Oggetto: [ID_VIP 4124] Valutazione preliminare ai sensi dell'art. 6, c.9 del D.Lgs. 152/2006 – Progetto “Linea 380 kV T.387 Rondissone-Turbigo: adeguamento tecnico dell'assetto della linea” – Comunicazione esito valutazione.

NOTA TECNICA

Oggetto della richiesta di valutazione preliminare

Fig.1 Planimetria stato di fatto e stato di progetto

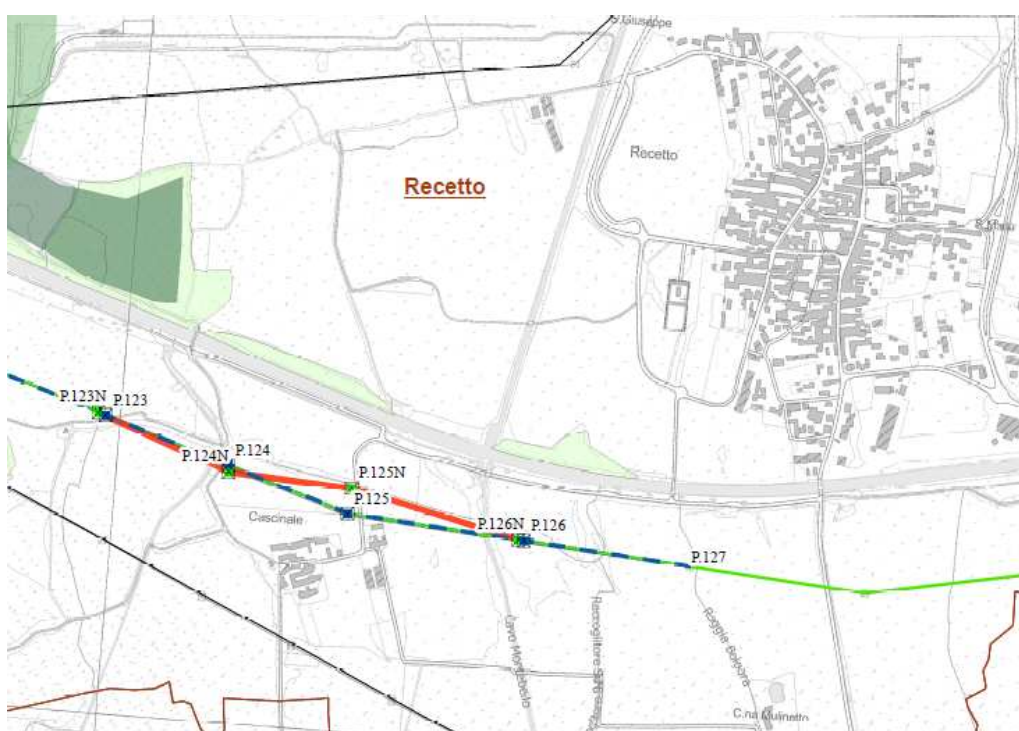
- i sostegni p. 123 e p. 126 saranno ricostruiti in asse, in prossimità dei sostegni esistenti ad una distanza minima tale da evitare interferenze con i precedenti;
- il p. 124 verrà realizzato a fianco del p. 124 esistente, alla distanza di circa 14 m;
- il p. 125 verrà realizzato fuori asse linea, alla distanza di circa 50 m a nord dell'esistente, al margine del fondo agricolo interessato.

- le caratteristiche dei nuovi tralicci rimangono invariate rispetto alle precedenti;
- la lunghezza della linea da realizzare, in virtù anche della minima dislocazione dei tralicci, rimane pressoché invariata;
- le distanze dei nuovi tralicci e della linea dalle aree protette sopraelencate rimangono pressoché invariate;
- la distanza del sostegno p.125 dal centro abitato, aumenta di circa 50 m. Il nuovo sostegno ricadrà all'interno della fascia di rispetto stradale relativa alla strada che collega Recetto con frazione Cascinale;

- il sostegno p.123, oggi ricadente in area soggetta ad uso civico, per effetto del suo spostamento pari a 18 m verso ovest, ricadrà in un'area non assoggettata ad uso civico;
- la variante del tracciato comporta un allontanamento significativo e quantificabile in circa 50 m del sostegno p.125 dalla frazione abitata di Cascinale;
- la variante in oggetto permette un aumento della distanza di circa 60 m dal ricettore sensibile più vicino all'intervento costituito dalla cappella denominata "Madonna delle Nevi" all'interno della frazione Cascinale.
